攀枝花市西区格里坪化工园区建设用地  
地质灾害危险性评估报告

## 内 审 意 见

## 评审意见

## 修改说明

攀枝花市西区格里坪化工园区建设用地地质灾害危险性评估  
综合评估图

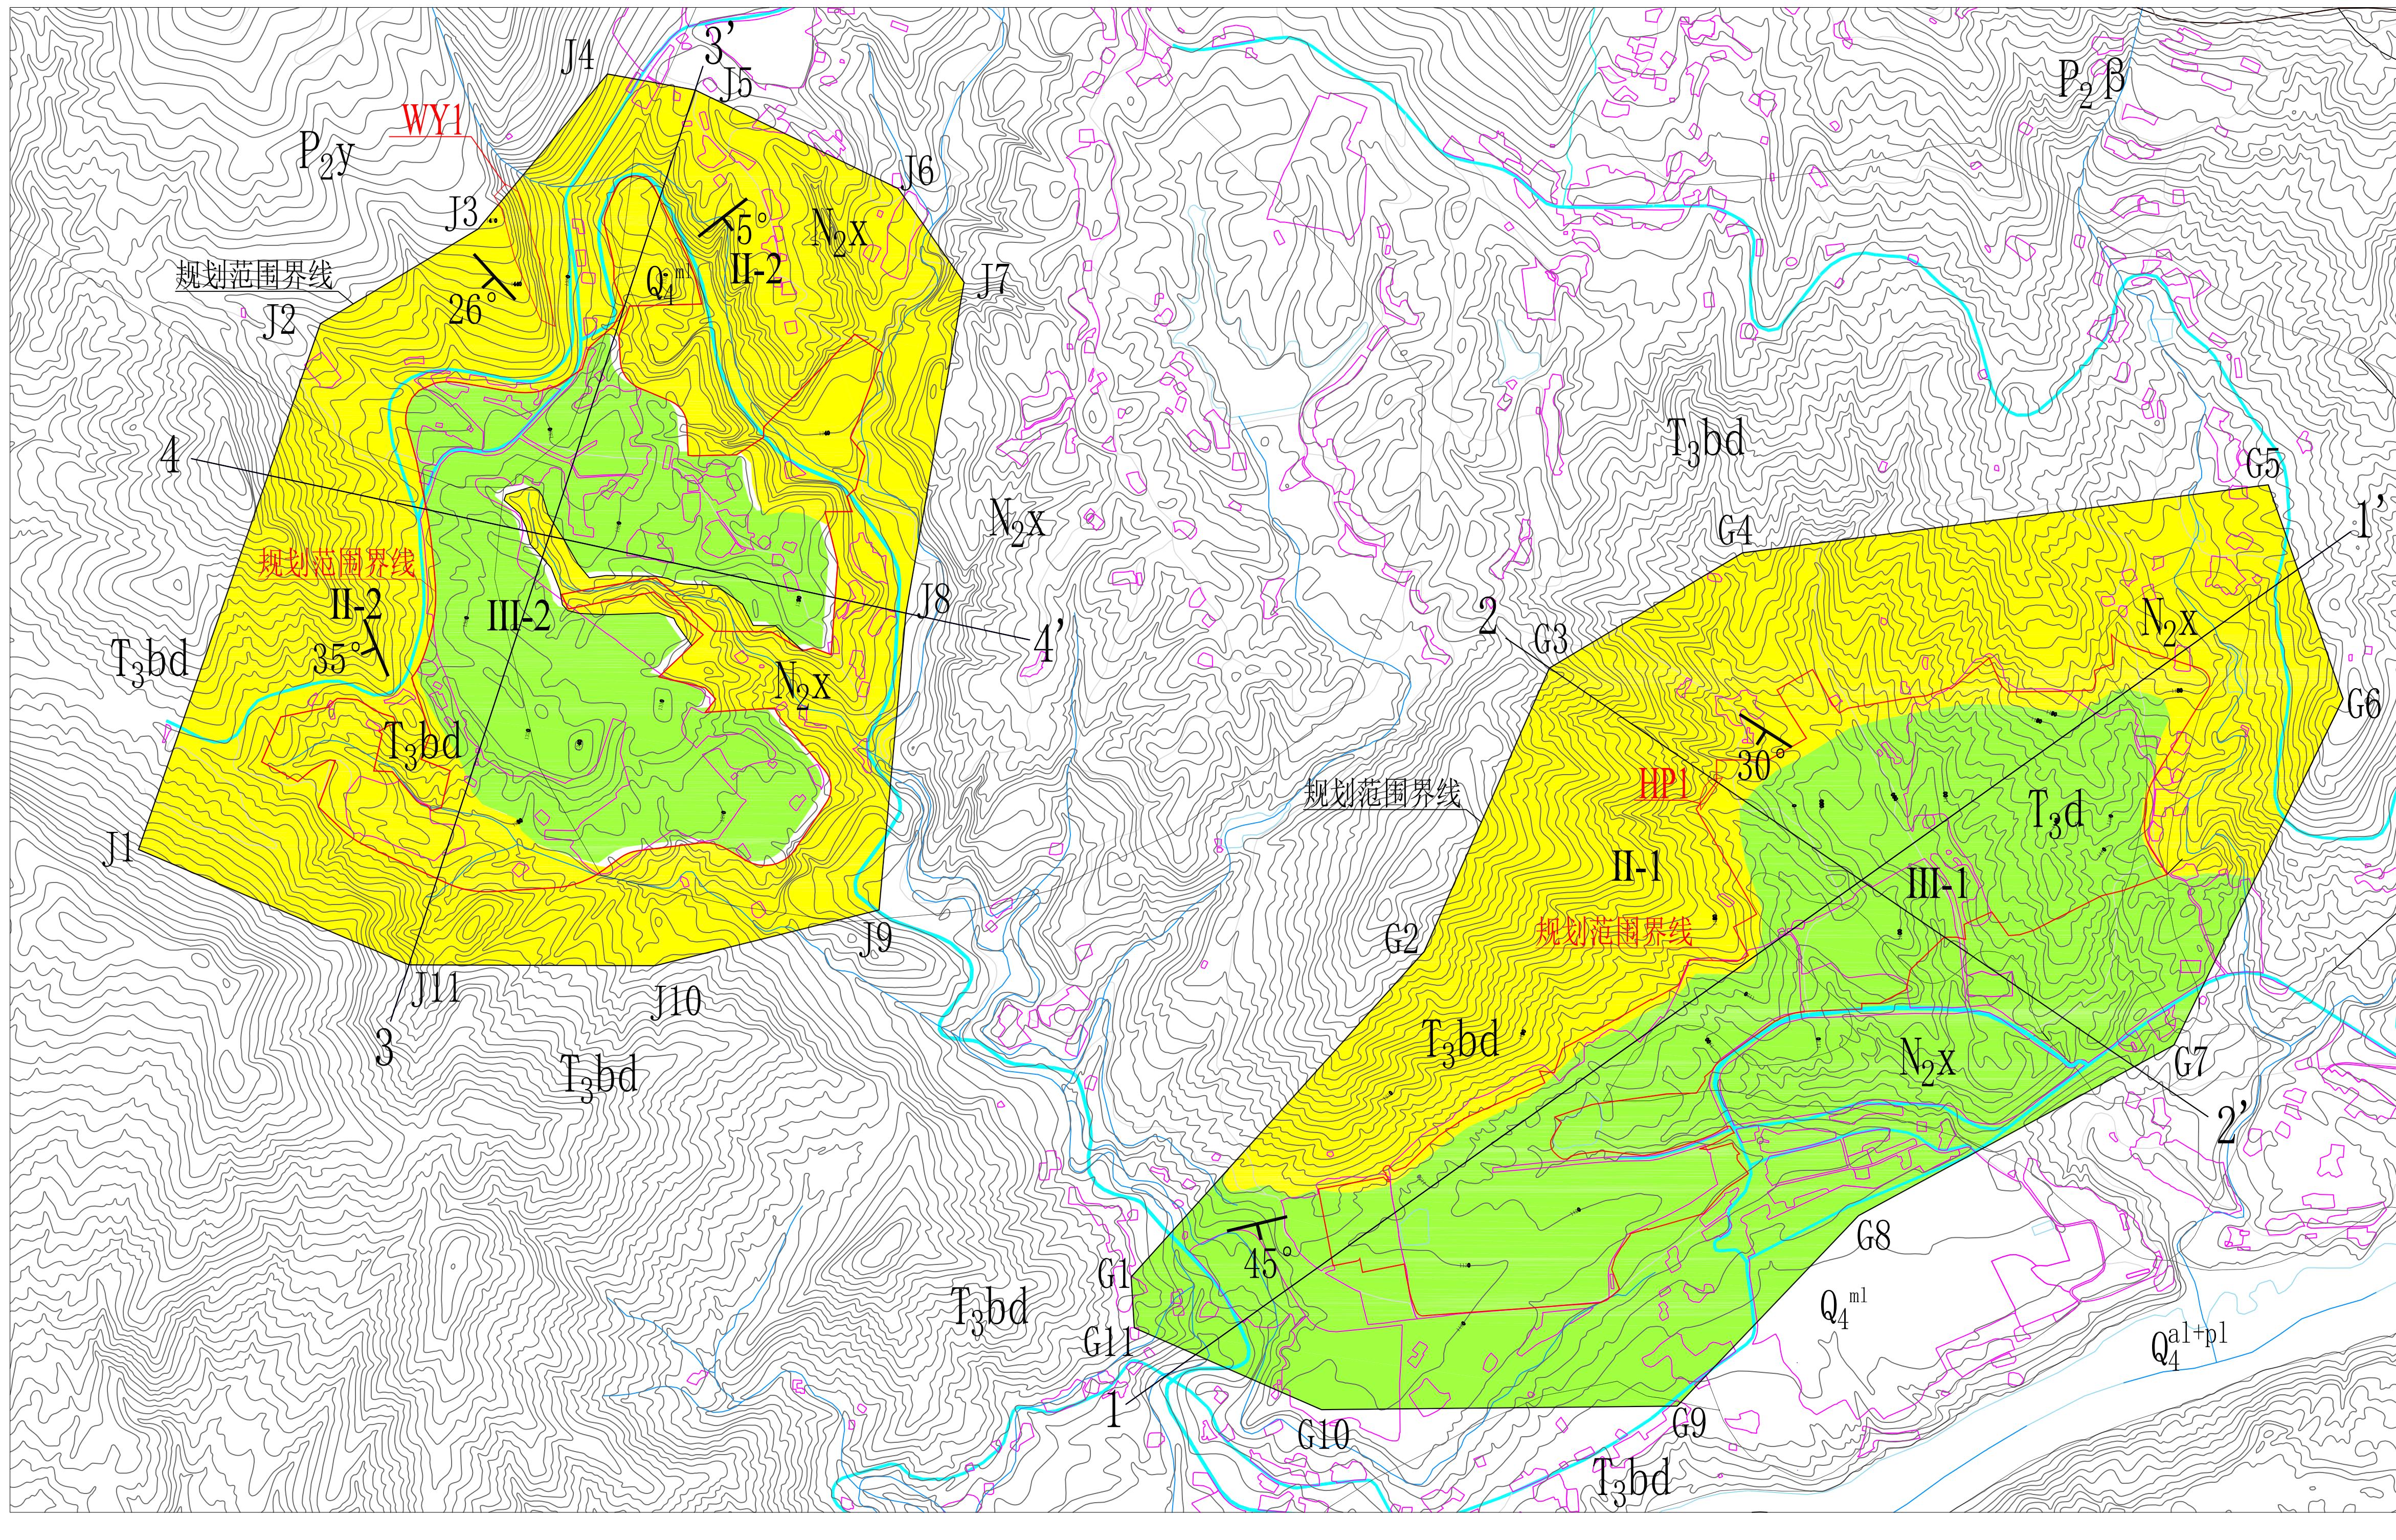
- 1、进一步调查现有的两处地质灾害并加强分析，复核危险区范围，现状评估中应根据目前的威胁对象来确定其危险性；
- 2、预测评估应分类细化可能遭受的不同类型的地质灾害，复核预测评估结论，建议坡度较陡斜坡及沟道两侧适当增加危险性中等区；
- 3、复核综合评估基本适宜区范围，完善措施建议；
- 4、加强文字、图件校核。

专家意见	修改情况
1、进一步调查现有的两处地质灾害并加强分析，复核危险区范围，现状评估中应根据目前的威胁对象来确定其危险性。	已根据目前的威胁对象修改其危险性大小。
2、预测评估应分类细化可能遭受的不同类型的地质灾害，复核预测评估结论，建议坡度较陡斜坡及沟道两侧适当增加危险性中等区。	已按评审意见修改。
3、复核综合评估基本适宜区范围，完善结论及建议。	已按评审意见修改。
4、加强文字、图件校核。	已进行校核修改。
